# Inventarislijst Wob-verzoek

**EINDRAPPORTAGE ONDERZOEK NAAR**  
**DE GANG VAN ZAKEN ROND DE N23**  
**RICHTING DORPSRAAD ZWAAGDIJK-**  
**WEST MET BETREKKING TOT DOOR DE**  
**DORPSRAAD AANGEDRAGEN**  
**ALTERNATIEVEN**

**HET ONDERZOEK IS UITGEVOERD IN OPDRACHT VAN DE RAAD VAN DE**  
**GEMEENTE MEDEMBLIK DOOR [REDACTED]**

Medemblik, 15 september 2010

Figuur 6: Dwarsprofiel ten westen van Wogmergouw

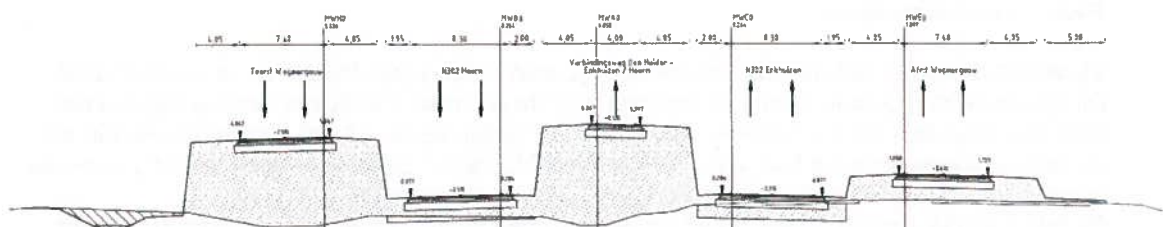
Figuur 6 toont een dwarsprofiel van de weg ten westen van de ovatonde. De twee hoog gelegen wegen zijn de verbindingswegen van en naar de A7 toe. De weg hiertussen is de N23 Westfrisiaweg vanuit Enkhuizen richting A7. De tweede weg van rechts is de N23 Westfrisiaweg vanaf de A7 richting Enkhuizen en de meest rechtse weg is de afrit, voor het verkeer vanaf Amsterdam (A7), richting de Wogmergouw.

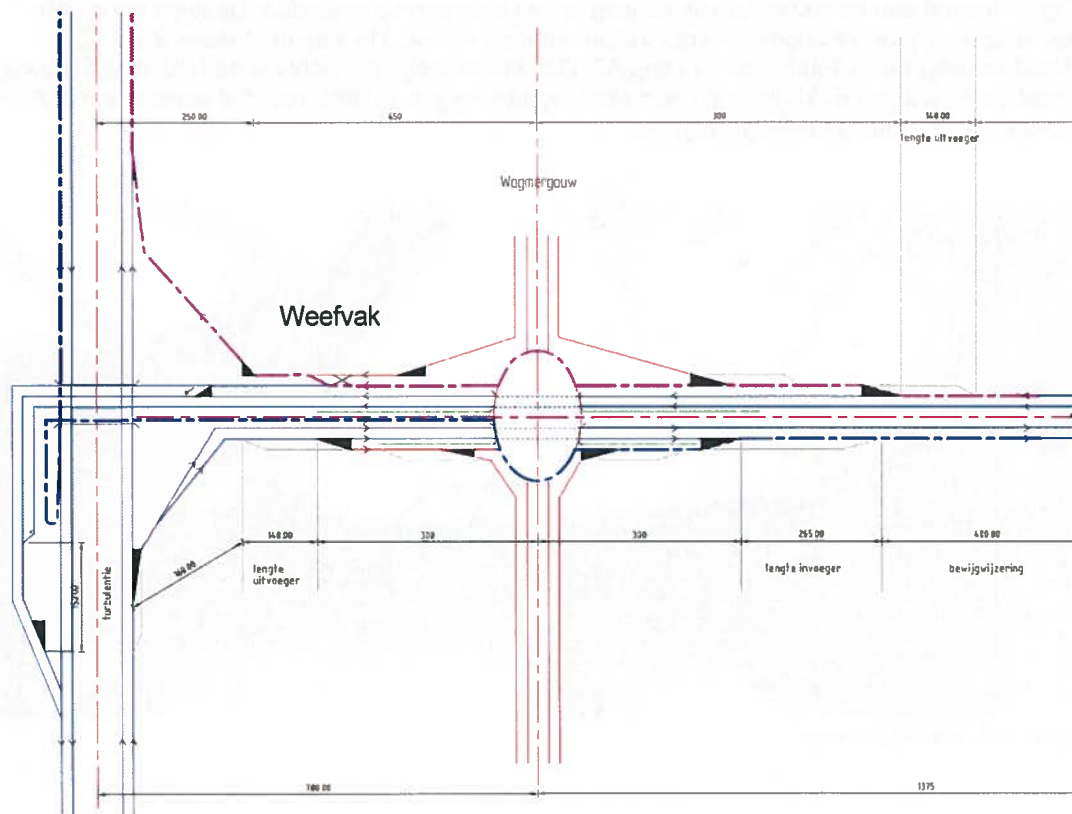
De locatie van de ovatonde wordt zoals eerder vermeld bepaald door de lengte die benodigd is voor de verbindingsweg tussen de ovatonde en de A7. Voor het bepalen van de locatie is de richting Enkhuizen naar de A7 in dit geval maatgevend omdat de benodigde lengte voor onder andere bewegwijzering, in- of uitvoegen, weven en te overbruggen hoogteverschillen groter is dan de benodigde lengte voor de richting A7 - Enkhuizen. Verkeer vanuit Enkhuizen richting Den Helder moet voor de aansluiting Wogmergouw uitvoegen en komt vervolgens via de ovatonde op de linker rijstrook van de verbindingsweg tussen de Wogmergouw en de A7 (zie figuur 7, magenta lijn).

Door middel van bewegwijzering zal aan de weggebruikers duidelijk moeten worden gemaakt dat de rechterrijstrook moet worden gekozen voor de richting Den Helder en de linker rijstrook voor de richting Amsterdam. Vervolgens moet het verkeer na het berijden van de ovatonde weven met verkeer vanuit de Wogmergouw noord richting Amsterdam. Tussen de ovatonde en het einde van het weefvak is conform de richtlijnen een minimale lengte van 450 meter nodig voor de bewegwijzering (zie figuur 7).

De totale lengte afstand tussen de A7 en de Ovatonde wordt hiermee  $450 + 250 = 700$  meter. Bij toepassing van de ovatonde dient dus een minimale afstand tussen A7 en locatie ovatonde te bestaan van 700 meter. Als dit criterium wordt toegepast betekent dit dat de door de Dorpsraad gewenste ovatonde 120 meter ten oosten van de Womergouw dient te worden gesitueerd.

Figuur 8: rijrichtingen

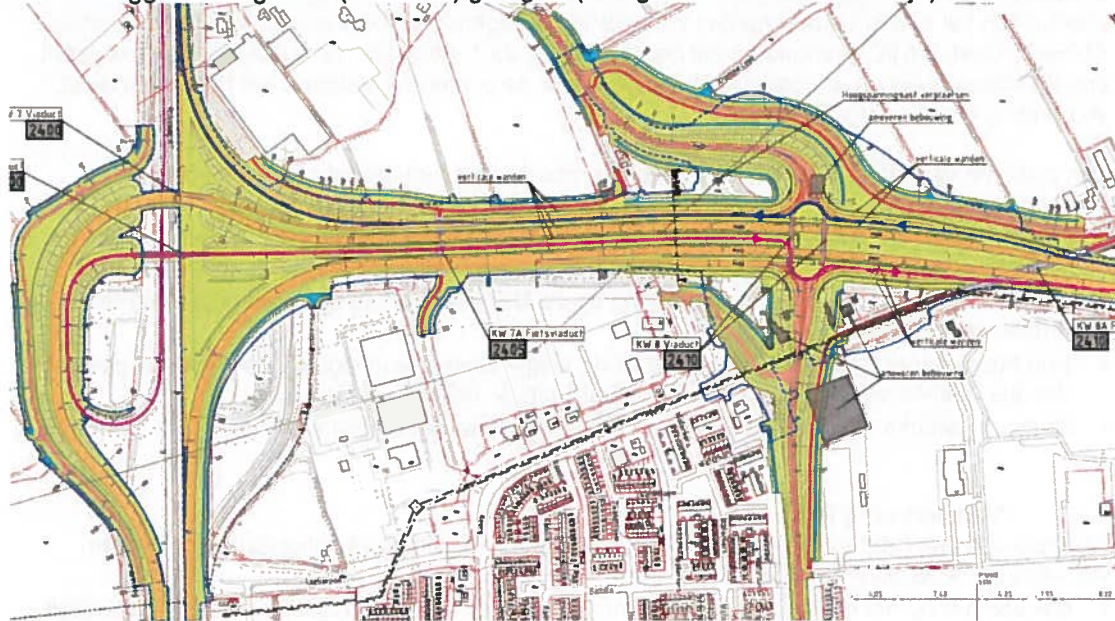
Bij toepassing van de door de Dorpsraad voorgestelde variant wordt de overgang van het verkeer van een regionale stroomweg (N23 Westfrisiaweg) naar een nationale stroomweg (A7) via het onderliggende wegennet (ovatonde) geregeld (zie figuur 8 rode en blauwe lijn).

Figuur 11: Variant bij Oostergouw met grote rotonde

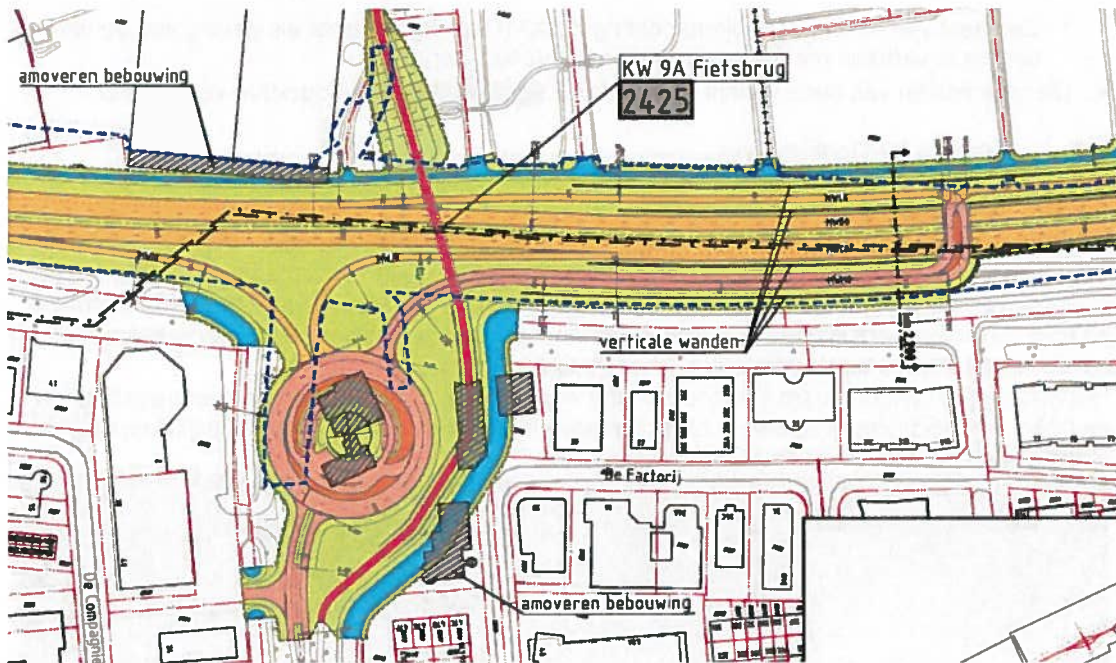
In figuur 11 is een variant uitgewerkt waarbij een nieuw brandstofverkooppunt midden in de rotonde is gerealiseerd. Ook bij deze oplossing moeten drie bedrijfspanden worden gesloopt.

Figuur 12 Variant bij Oostergouw met rotonde tpv brandstofverkooppunt

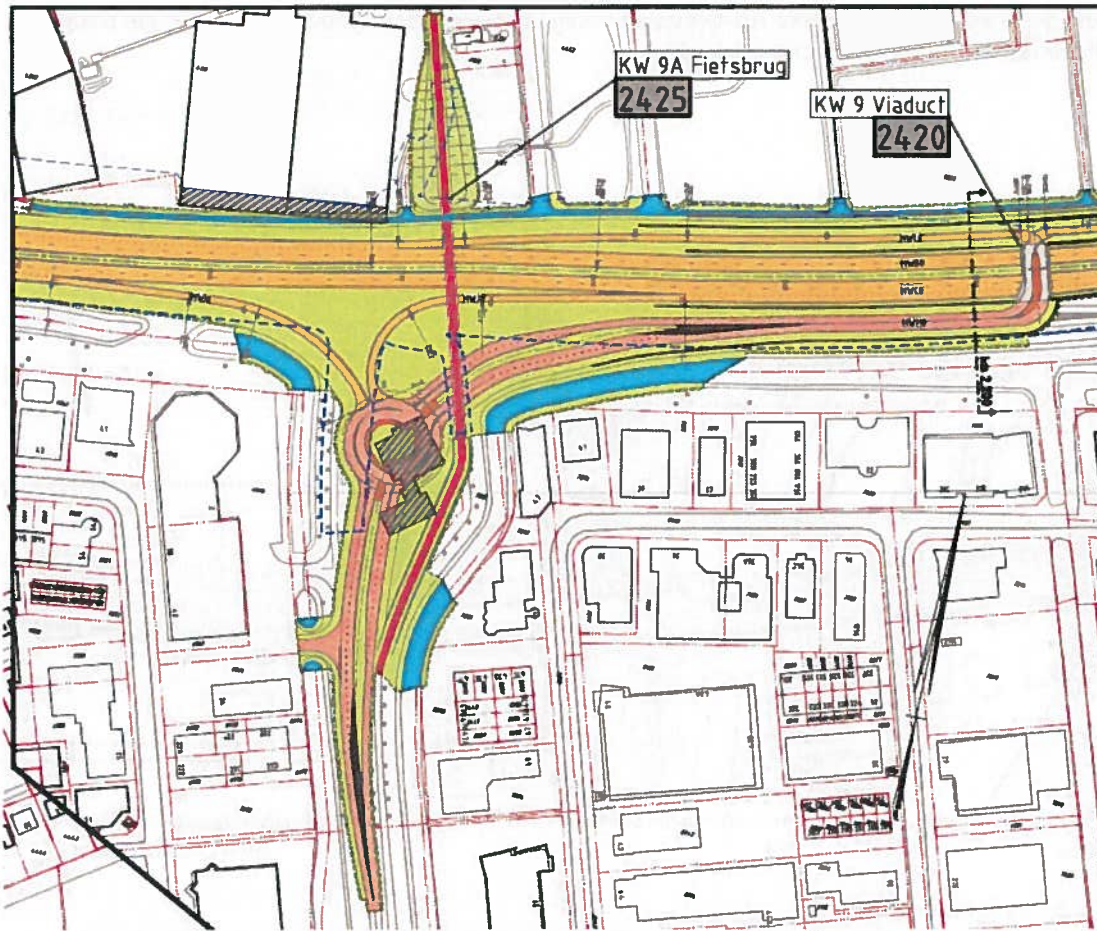
Deze beide hiervoor beschreven varianten zijn vanwege de consequenties voor de bedrijfsgebouwen niet reëel. Daarom is een alternatief uitgewerkt met een rotonde ter plaatse van het brandstofverkooppunt, (zie figuur 12). Hierdoor behoeven aan de zuidzijde van de Westfrisia-weg, met uitzondering van het brandstofverkooppunt, geen bedrijfspanden gesloopt te worden.

### Capaciteitsberekening Ovatonde

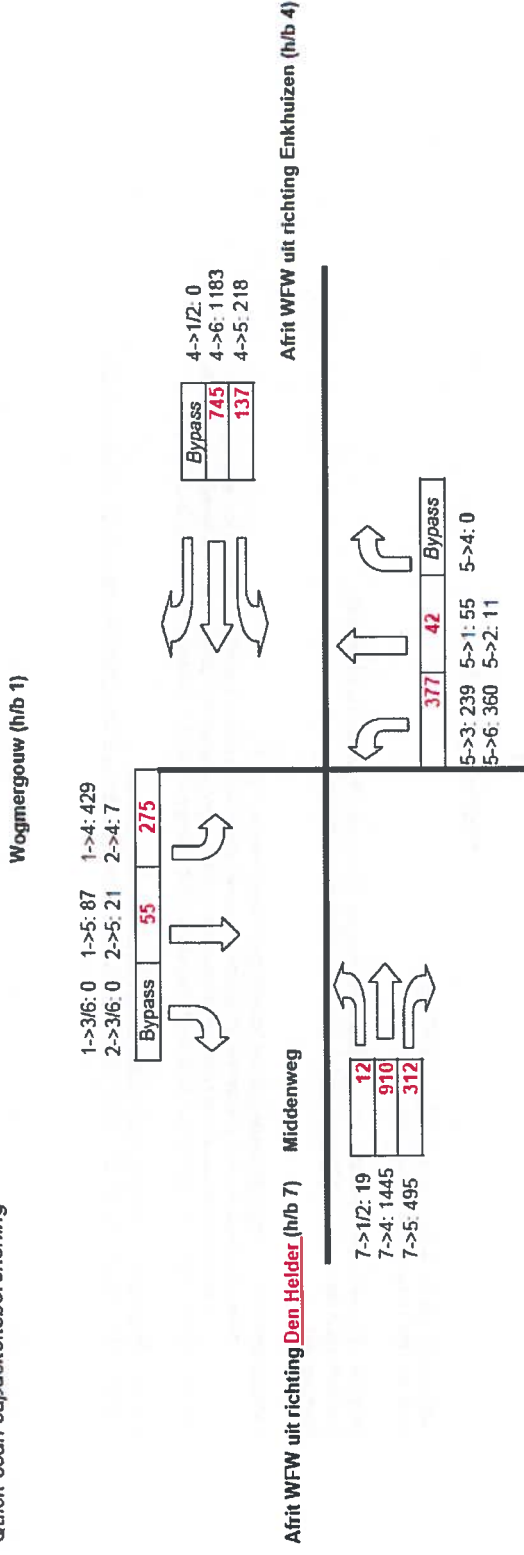
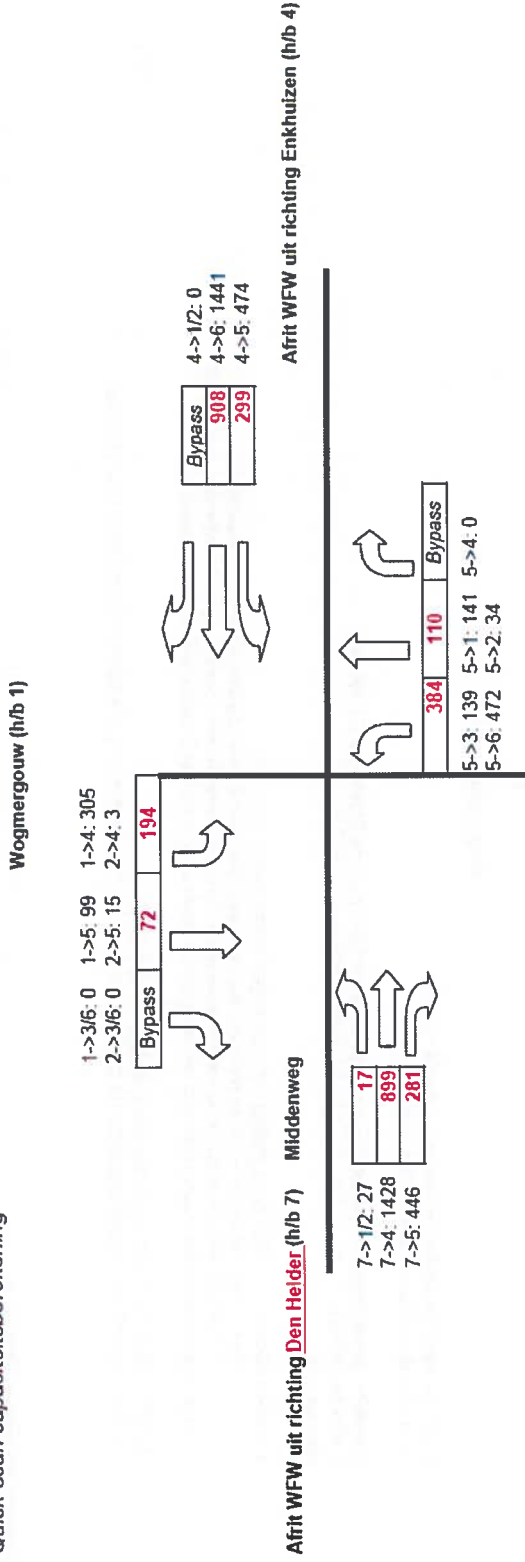
1 strookrotonde : VG 1.27 overbelast (op 'zijrichtingen' bembreedte 7m)  
 Alternatieven:

2 strookrotonde : VG 0.92/overbelast (op 'zijrichtingen' bembreedte 7m) (\*)

LET OP: afrit WFW uit richting Amsterdam is niet in de berekening opgenomen  
 ivm max. 4 takken voor berekening. Deze tak heeft weliswaar de laagste intensiteit van alle takken maar zal de VG wel verhogen.

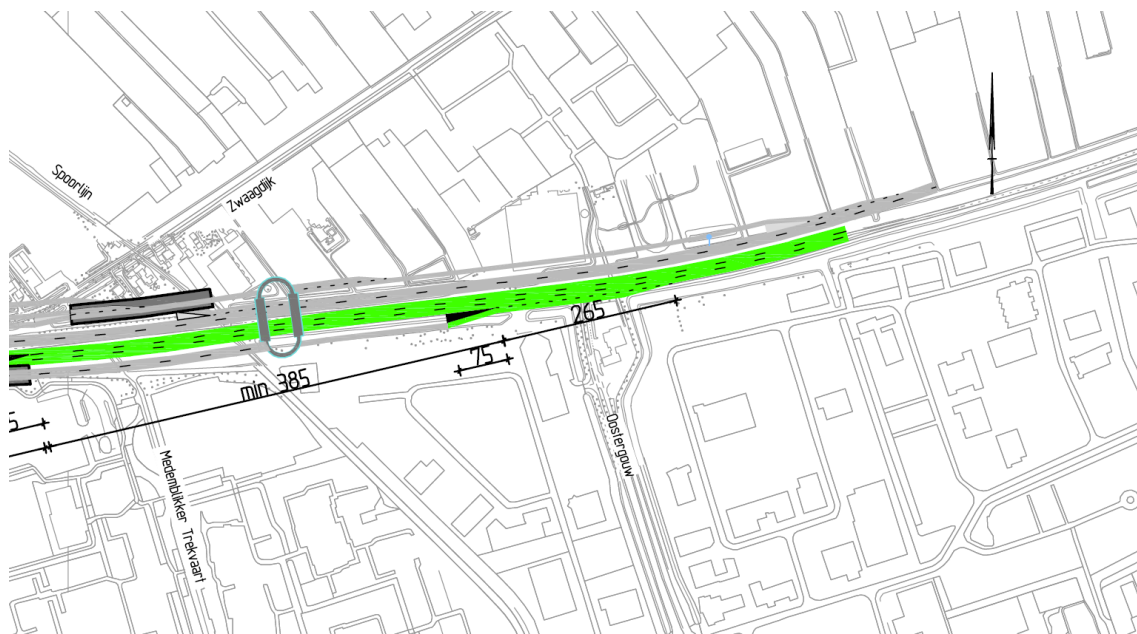
Verkeer op de A7 vanuit Den Helder voegt met 1 rijstrook uit richting Enkhuizen. De weg kruist op 6 meter boven maaiveld over de A7. De weg blijft hoog liggen tot voorbij de uitvoeger richting de ovatonde Wogmergouw (zie § 6.1 weggedeelte Den Helder - ovatonde) en daalt hierna terug naar het maaiveld. Binnen de invloedsfeer van de topboog is geen discontinuïteit aanwezig, zodat de topboog gedimensioneerd kan worden op wegverloopzicht. De bijbehorende boogstraal voor de topboog is 6500 meter bij een ontwerpsnelheid van 90 km/h (CROW 164b, blz. 97). De boogstraal van de voetboog is 700, gebaseerd op comfort bij 90 km/h (CROW 164b, blz. 97). De afstand die nodig is om het hoogteverschil van 6 meter te overbruggen met deze verticale stralen is 295 meter (grafisch bepaald).

Tussen de samenvoeging van de rijbaan Den Helder - Enkhuizen met de rijbaan Amsterdam - Enkhuizen en de invoegstrook vanaf de ovatonde Wogmergouw richting Enkhuizen is een minimale turbulentieafstand van 385 meter noodzakelijk (CROW 164b blz. 131). In de rapportage van AGV-Movares wordt hiervoor een turbulentieafstand van 660 meter genoemd, dit is de turbulentieafstand die nodig is tussen een invoeging en een invoeging. Het betreft hier echter een samenvoeging en een invoeging, daarom is een turbulentieafstand van 385 meter voldoende.

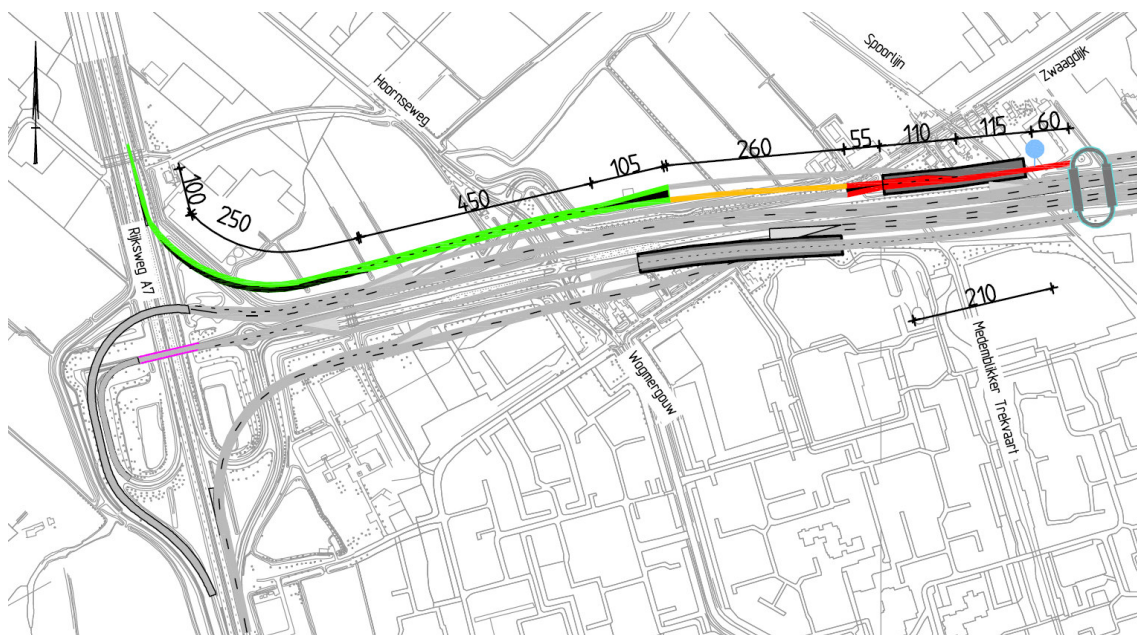
Vanaf de ovatonde moet het verkeer splitsen in de richting Amsterdam en de richting Den Helder. De situering van de uitvoegstrook wordt bepaald door de bewegwijzering. Het rechte deel van de uitvoegstrook is gesitueerd op een afstand van 260 meter vanaf de rand van de ovatonde. Deze afstand bestaat uit de minimale afstand van 200 meter tussen de voorwegwijzer en de besliswegwijzer en de minimale afstand van 60 meter tussen de ovatonde en de voorwegwijzer. De uitvoeger heeft een lengte van 165 meter, bestaande uit een uitrijstrook met een schuin deel van 45 en een parallel deel van 65 meter, en een puntstuk van 55 meter. (CROW 164b, blz. 133).

Vanaf het puntstuk dient de verbinding ovatonde - Den Helder 6 meter te dalen naar maaiveld. De topboog wordt gevolgd door een discontinuïteit (samenvoeging met verbinding Enkhuizen - Den Helder). De topboog moet daarom gebaseerd zijn op anticipatiezicht, de bijbehorende minimale boogstraal voor de topboog is 4960 meter bij een ontwerpsnelheid van 70 km/h (CROW 164b, blz. 71 en 96). De boogstraal voor de voetboog is minimaal 400 meter, gebaseerd op comfort bij een ontwerpsnelheid van 70 km/h (CROW 164b, blz. 97). De afstand die nodig is om het hoogteverschil van 6 meter te overbruggen met de genoemde verticale stralen is 260 meter (grafisch bepaald).

Figuur 5: ovatonde - Amsterdam

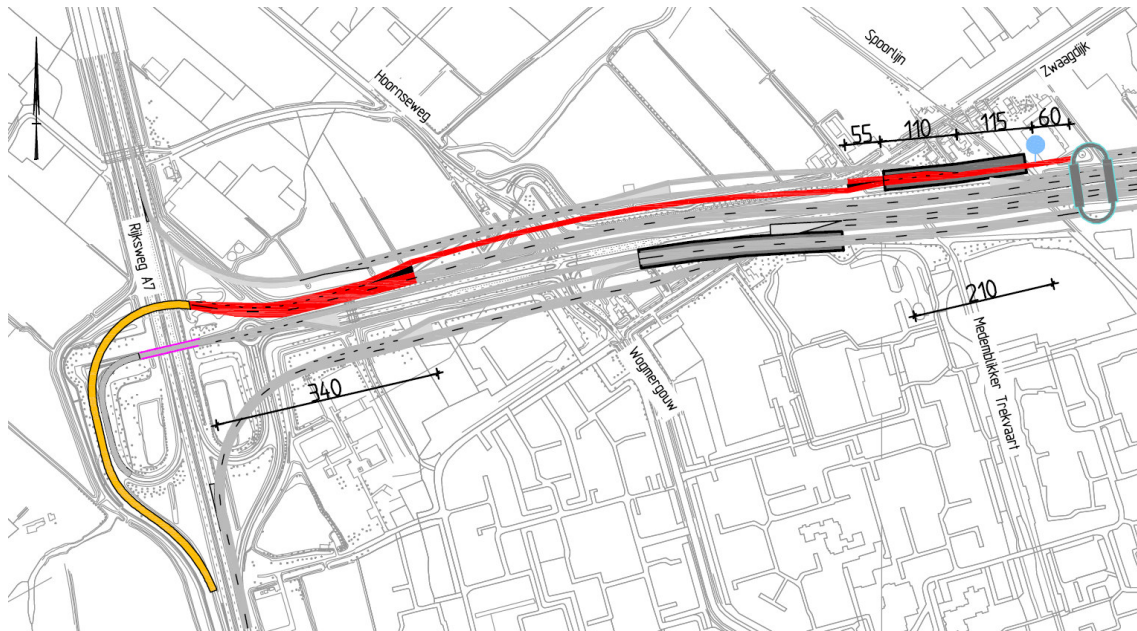
Vanaf de ovatonde dient het verkeer te splitsen in de richting Amsterdam en de richting Den Helder. De situering van de uitvoegstrook wordt bepaald door de bewegwijzering (zie § 6.3 weggedeelte ovatonde - Den Helder). Vervolgens blijft de rijbaan richting Amsterdam hoog liggen en voegt in op de rijbaan Enkhuizen - Amsterdam (zie § 6.6 weggedeelte Enkhuizen - Amsterdam). De turbulentieafstand tussen de uitvoeger naar Den Helder en de invoeging op de rijbaan Enkhuizen - Amsterdam is minimaal 110 meter, gemeten tussen de spitse punt van de puntstukken (CROW 164b blz. 131). Deze afstand is niet maatgevend.

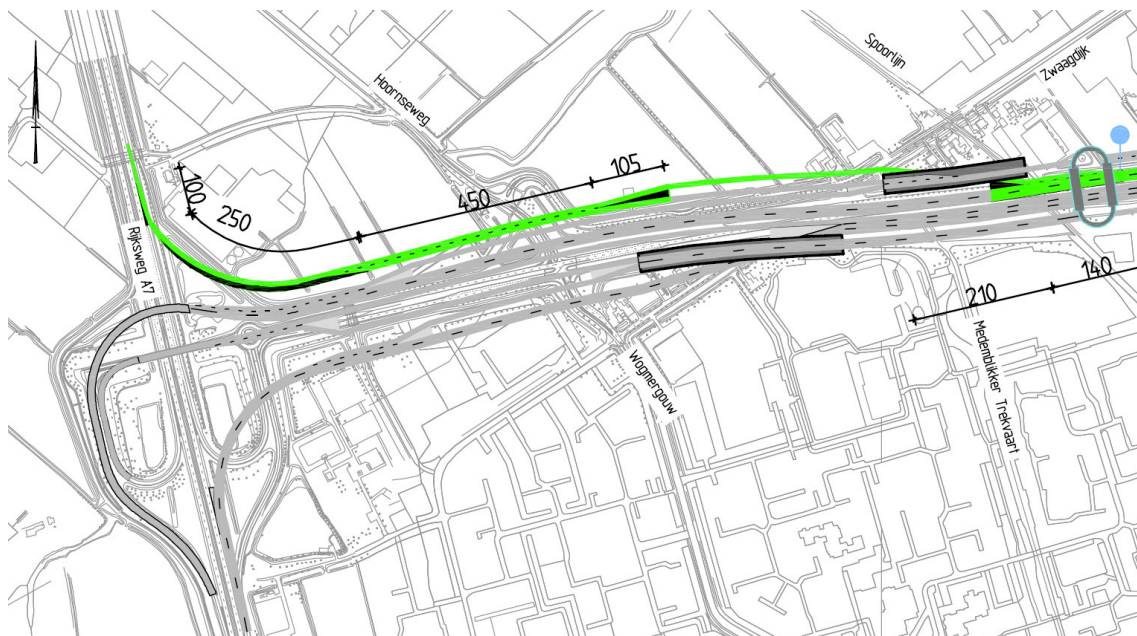
Verkeer vanuit Enkhuizen in de richting Den Helder voegt uit vanuit de hoofdrijbaan en kruist vervolgens onder de verbinding ovatonde - Den Helder / Amsterdam. De lengte van de uitvoegstrook is 140 meter (CROW 164b blz. 133).

De kruising met het verkeer vanaf de ovatonde wordt zo ver mogelijk naar het westen gesitueerd, het eind van het kunstwerk is hierbij gelijk aan de start van het puntstuk op de rijbaan vanaf de ovatonde. De lengte van het kunstwerk wordt bepaald door de hoek van de uitvoeger, de lengte van het puntstuk en de horizontale boogstralen. De hoek van de uitvoeger is maximaal 10% (CROW 164b blz. 133). De lengte van het puntstuk is 55 meter (CROW 164b blz. 133). Voor de horizontale boogstralen zijn stralen van 800 meter toegepast. Dit is de minimale straal die kan worden toegepast bij een ontwerpsnelheid van 70 km/h en negatieve verkanting (CROW 164b blz. 86). Wanneer een kleinere straal zou worden toegepast is het noodzakelijk om overgangsbogen toe te passen, dit heeft tot gevolg dat de booglengte onvoldoende zou zijn (boogherkenning). Hieruit volgt een lengte van het kunstwerk van 210 meter (grafisch bepaald). Na de kruising met de verbinding ovatonde - Den Helder / Amsterdam voegt de rijbaan Enkhuizen - Den Helder samen met de rijbaan ovatonde - Den Helder. De turbulentieafstand tussen de uitvoering vanaf de hoofdrijbaan en de samenvoeging moet minimaal 110 meter zijn (CROW 164b blz. 131). Deze afstand is niet maatgevend, omdat in het tussenliggende deel de kruising met de rijbanen vanaf de ovatonde moet plaatsvinden. Het wegdeel vanaf de samenvoeging tot de invoeging op de A7 is reeds beschreven in § 6.3 weggedeelte ovatonde richting Den Helder.
